**AVIS RELATIF À LA PROTECTION
CONTRE LES EVENTUELS EFFETS NOCIFS ET NUISANCES
PROVOQUÉS PAR LES RAYONNEMENTS NON IONISANTS
GÉNÉRÉS PAR DES ANTENNES ÉMETTRICES STATIONNAIRES**

Commune : LIEGE - Exploitant : PROXIMUS

Référence exploitant : 41JUP_00

Rapport n° 4455 / 2023

Figure 1 : Vue en plan des lieux de séjour et des points de contrôle

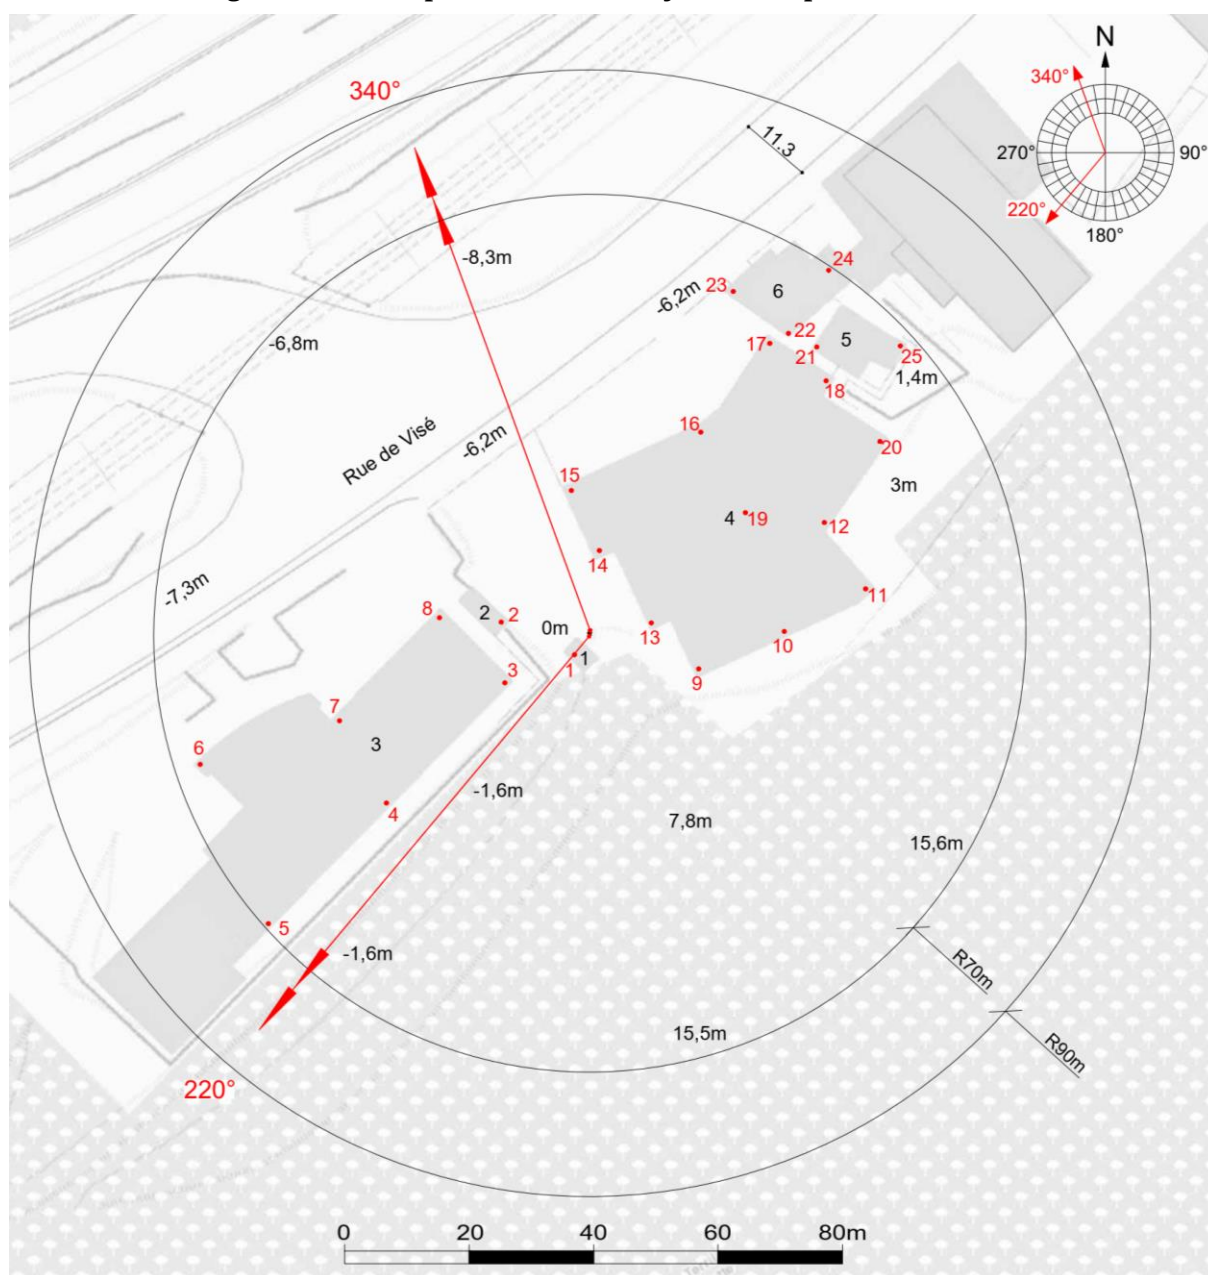
N° point de contrôle	LS	Atténuation (dB)	Indice d'exposition relatif à la limite par installation IE_i
15	LS4	3,0	0,016
14	LS4	3,0	0,015
5	LS3	3,0	0,014
3	LS3	3,0	0,010
4	LS3	3,0	0,010
6	LS3	3,0	0,008
7	LS3	3,0	0,006
17	LS4	3,0	0,005
8	LS3	3,0	0,005
23	LS6	3,0	0,004
16	LS4	3,0	0,004
2	LS2	3,0	0,004
1	LS1	3,0	0,004
21	LS5	3,0	0,003
24	LS6	3,0	0,003
18	LS4	3,0	0,003
22	LS6	3,0	0,003
25	LS5	3,0	0,002
20	LS4	3,0	0,001
19	LS4	3,0	0,001
12	LS4	3,0	0,001
11	LS4	3,0	0,000
9	LS4	3,0	0,000
13	LS4	3,0	0,000
10	LS4	3,0	0,000

En ce qui concerne les antennes de l'installation mentionnées dans le tableau 1, la distance maximale à laquelle la limite pourrait être atteinte, à l'extérieur, est égale à 84,2 m. S'il n'y a pas de LS à une distance inférieure, les antennes respectent forcément la limite d'immission.

Dans le cas des LS situés à l'intérieur des bâtiments, une atténuation d'obstacle est prise en compte et il en résulte que la distance maximale à laquelle la limite pourrait être atteinte se réduit à 59,6 m.

Figure 2 : Vue en plan des installations d'antennes dans un rayon de 300 mètres autour de l'installation faisant l'objet de la demande d'avis

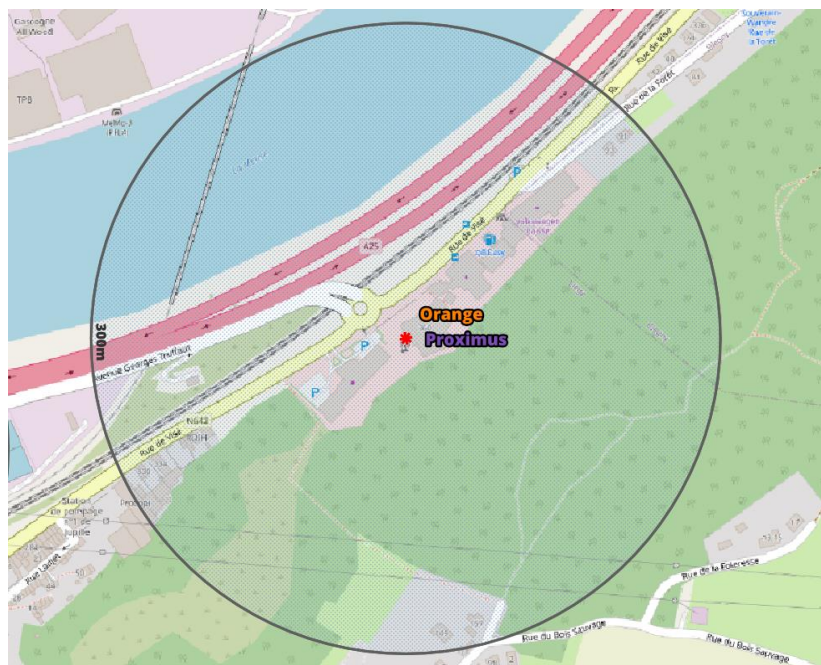
Compte tenu du nombre d'installations localisées dans la figure 2, il apparaît que l'intensité du rayonnement électromagnétique généré, dans les lieux de séjour situés à proximité de l'installation référencée dans le paragraphe 2, par l'ensemble des antennes émettrices stationnaires de l'ensemble des exploitants du même site d'antennes émettrices stationnaires respecte la limite fixée à l'article 4, § 2 du décret.
